# 建设项目环境影响报告表

项 目 名 称： 湘北医院建设项目

# 建设项目环境影响评价报告书修改说明

2019年12月23日，岳阳市生态环境局临湘分局在临湘市主持召开了《湘北医院》评审会，根据专家评审意见，主要修改内容如下：

图5-1 运营期生产工艺流程及产污节点

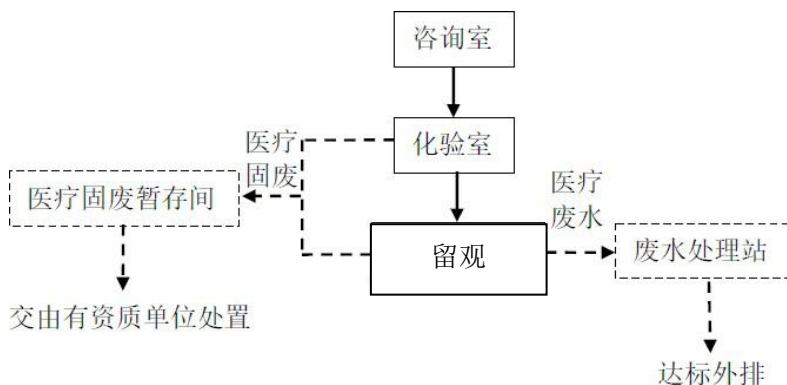
| 序号      | 专家意见   | 修改说明  |
|---------|--|---|
| 4       | 加强工程分析，完善工艺流程图，核实有无中药煎制内容。根据医院的规模补充污染物排放核算相关内容，核实污水处理工艺。             | 已加强工程分析，已核实有中药煎制，已补充污染物排放核算内容，见P27-P30。已核实污水处理工艺，见P38。已完善工艺流程图，见P39。            |
